Projet d'aménagement d'un parc éolien dans la MRC de L'Érable

Étude d'impact sur l'environnement déposée
à la ministre du Développement durable,
de l'Environnement et des Parcs

QUESTIONS ET COMMENTAIRES COMPLÉMENTAIRES

Projet 605576
Juillet 2009
Rév. no. 00

Carte 1
Description du milieu biologique

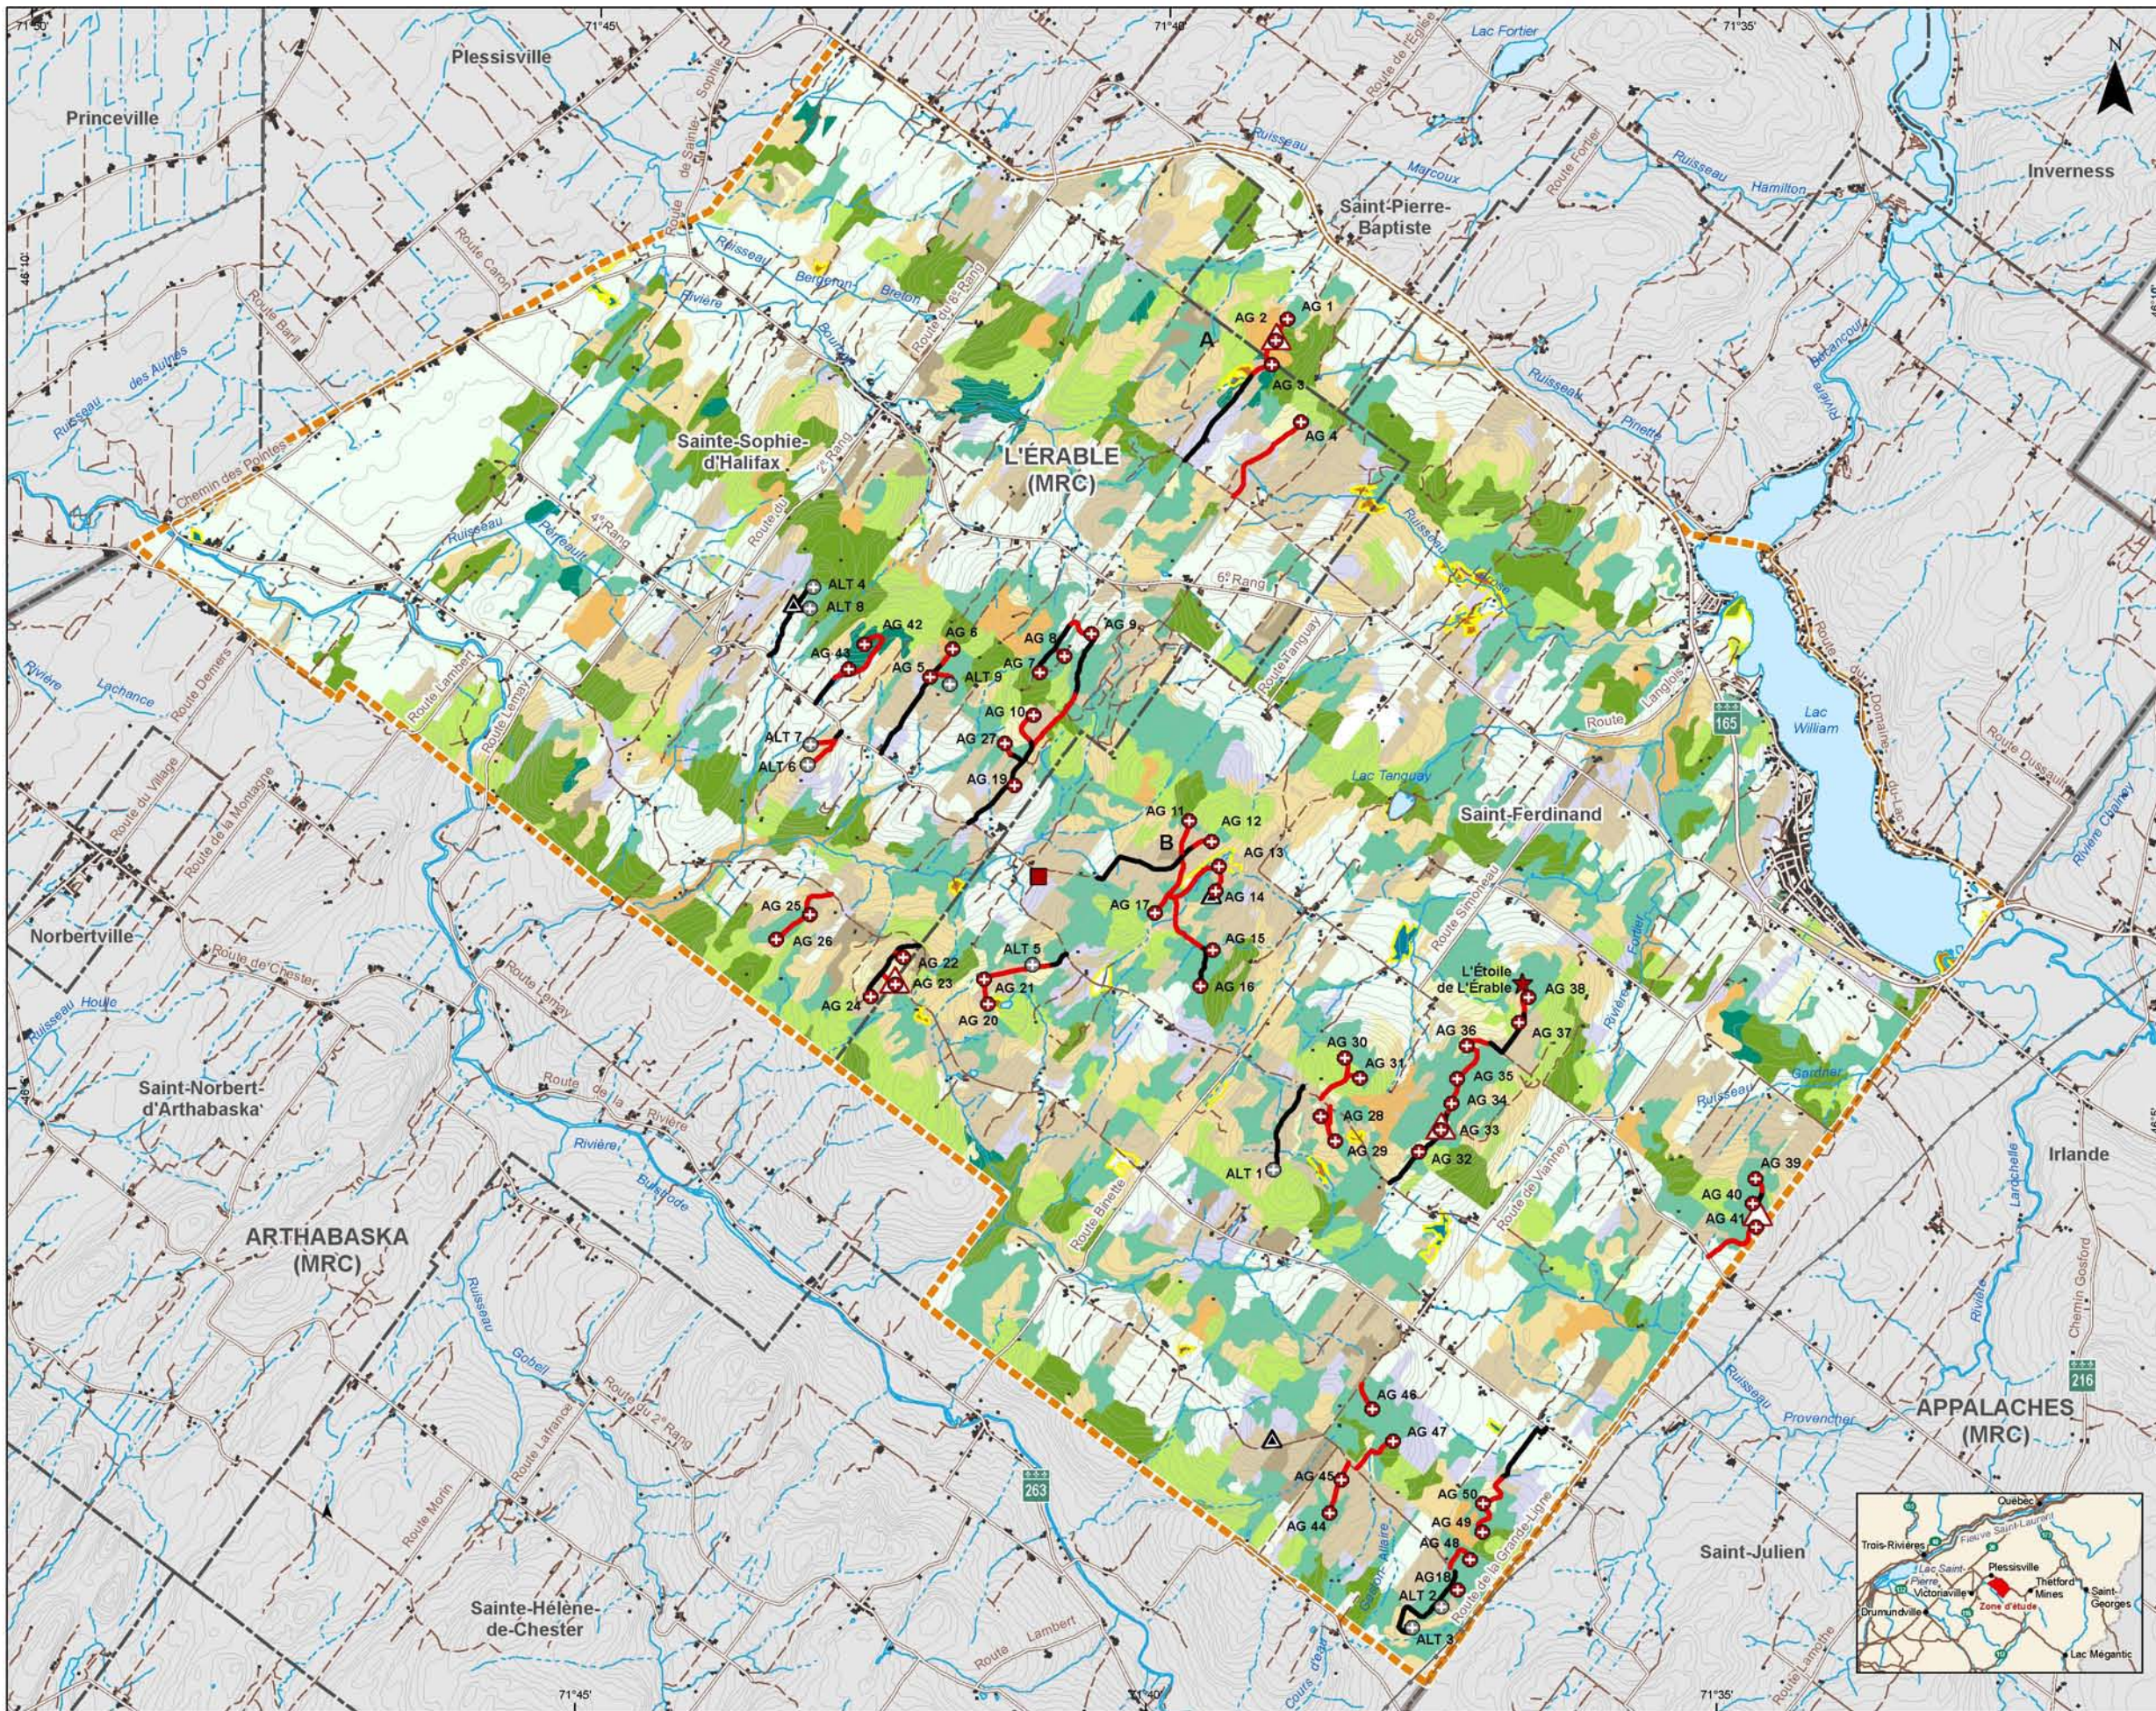
Corriger la carte décrivant le milieu biologique en utilisant les cartes écoforestières du Système d'inventaire écoforestier (SIEF) du 3^e inventaire décennal du ministère des Ressources naturelles et de la Faune (MRNF), afin d'identifier les peuplements forestiers préférant des sols hydriques ou subhydriques. Il s'agit essentiellement de compléter la cartographie des milieux humides ouverts par la cartographie des milieux humides boisés (marécages et tourbières boisées).

De plus, si l'implantation des chemins d'accès ou des éoliennes AG28, AG45 et AG13 sont situés à moins de 100 mètres des milieux humides, il nous apparaît important de caractériser de façon détaillée ces derniers.

La carte du milieu biologique a été modifiée en ajoutant les données des cartes écoforestières du Système d'inventaire écoforestier (SIEF) du 3^e inventaire décennal du ministère des Ressources naturelles et de la Faune (MRNF). Il en ressort que les éoliennes AG28 et AG45 ainsi que leurs chemins d'accès sont situés à plus de 100 m d'un milieu humide potentiel. Nous avons également mesuré la distance entre l'éolienne AG29 et un milieu humide potentiel puisqu'elle semblait plus près que la AG28 et encore une fois, une distance de plus de 100 m les séparait. Par contre, l'éolienne AG13 est située à moins de 100 m d'un milieu humide potentiel (carte 1). Ce milieu humide potentiel devra donc faire l'objet d'une caractérisation détaillée, et ce, à moins que le promoteur ne décide de déplacer l'éolienne. L'éolienne AG20 ainsi que son chemin d'accès sont

également situés à une distance inférieure à 100 m d'un milieu humide potentiel. Ce dernier fera l'objet d'une caractérisation. Le chemin d'accès à l'éolienne AG3 est également situé à une distance inférieure à 100 m d'un milieu humide potentiel. De plus, le 3^e rang fera l'objet de modification pour l'accès des éoliennes. Ce rang traverse un milieu humide potentiel et les travaux pourraient donc empiéter sur un milieu humide. La caractérisation de ces milieux sera effectuée ultérieurement et le rapport sera transmis au MDDEP dès qu'il sera disponible. Si la caractérisation devait entraîner une modification au projet ou l'ajout de mesure d'atténuation ou de compensation, un rapport addenda au projet sera soumis au MDDEP.

Carte 2
Localisation des habitats potentiels
de l'engoulevant d'Amérique

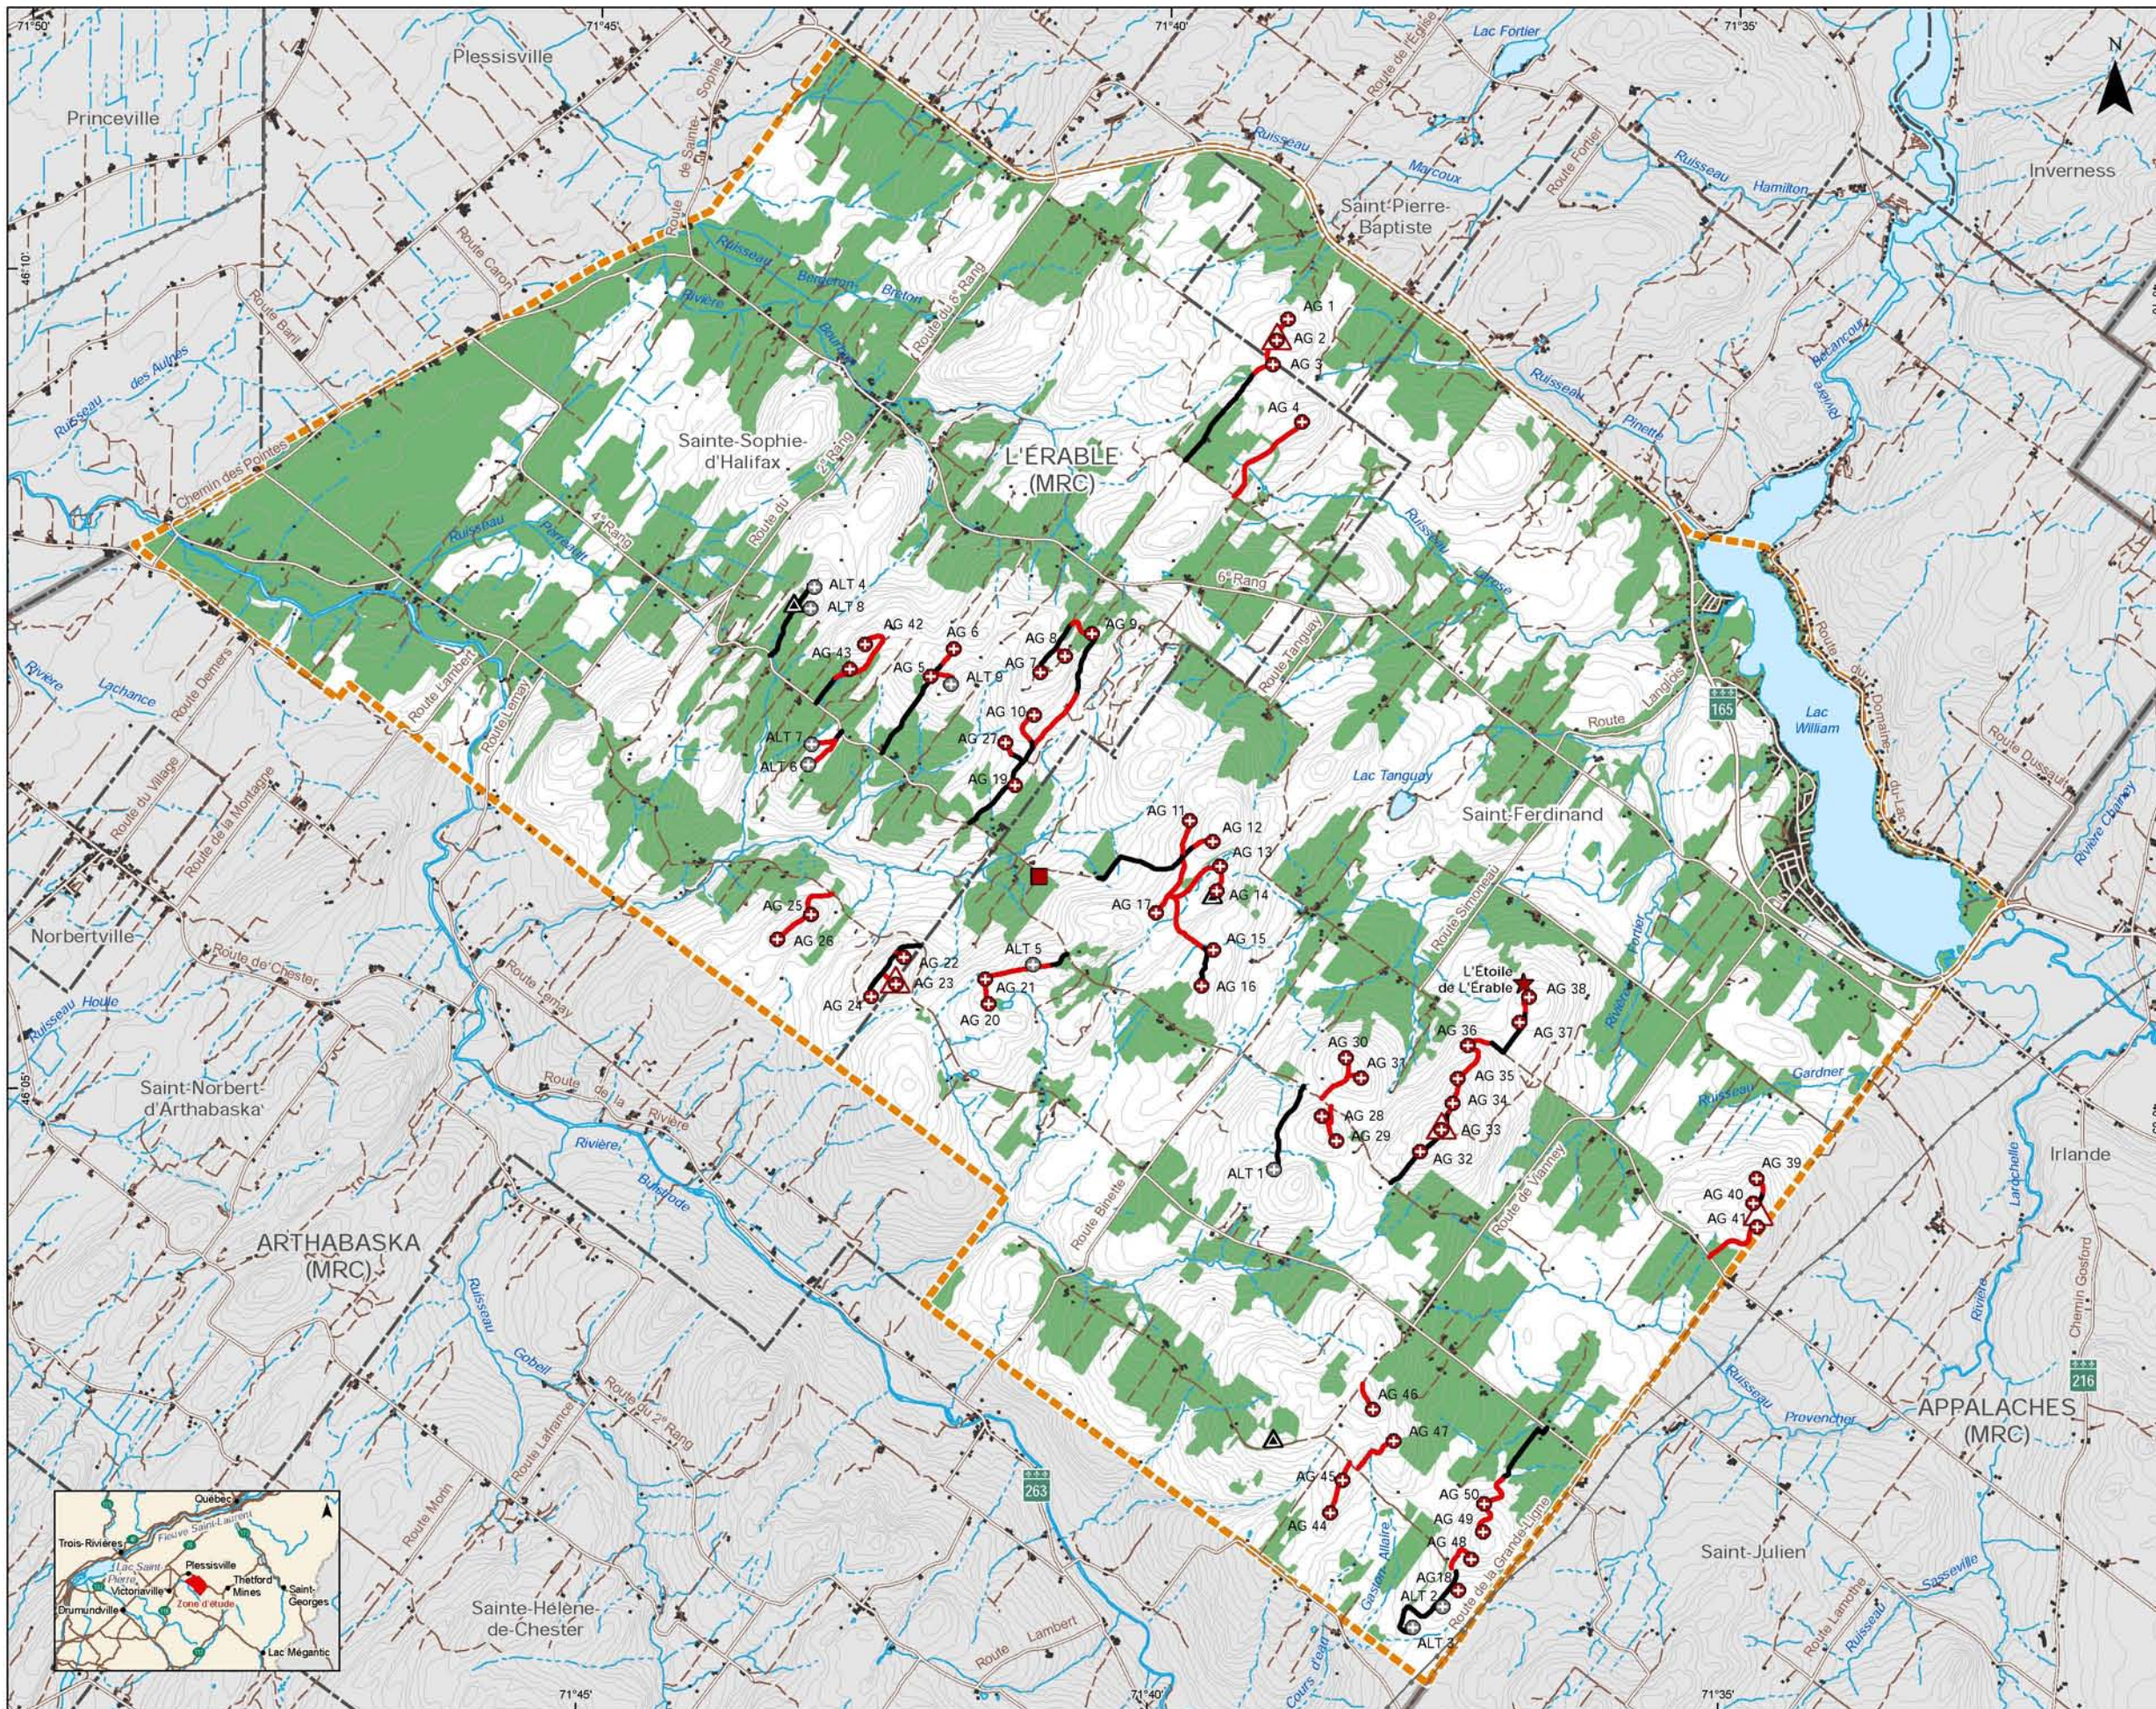
À la réponse de la QC-33, vous avez défini et localisé les habitats potentiels pour la paruline du Canada dans la zone d'étude ainsi que les impacts potentiels du projet sur ceux-ci. Environnement Canada recommande de faire le même exercice pour d'autres espèces à statut particulier, soit l'engoulevent d'Amérique, le martinet ramoneur et le moucherolle à côtés olive, car selon l'Atlas des oiseaux nicheurs du Québec, ils sont tous susceptibles de nicher dans la zone d'étude. Cette analyse pourrait permettre l'application de mesures d'atténuation telle que la modification du tracé d'un chemin afin de réduire la perte d'un habitat spécifique si nécessaire.

L'engoulevent d'Amérique est une espèce menacée au Canada selon le COSEPAC. L'habitat préférentiel de cette espèce consiste en des milieux ouverts présentant peu ou pas de végétation (Gauthier et Aubry, 1995). Il peut s'agir de clairières, d'affleurements rocheux, de plages de gravier ou de sable, de forêts brûlées, de friches, de coupes forestières, de champs en culture, etc. Dans la zone d'étude et selon les données du portrait forestier à notre disposition (Activa Environnement, 2008), ces habitats potentiels peuvent correspondre à des gravières, des milieux humides, du terrain improductif, des centres urbains, des friches et des terres agricoles. Dans la zone d'étude, l'habitat potentiel de l'engoulevent d'Amérique correspond à plus de 7 318 ha (carte 2). Par contre, c'est seulement un peu plus de 5 ha de ces habitats qui seront perturbés par la mise en place du parc éolien (tableau 1). Ainsi, considérant l'importance de son habitat potentiel sur le territoire, il n'est pas justifié d'y apporter des mesures d'atténuation spécifiques, à l'égard du présent projet.
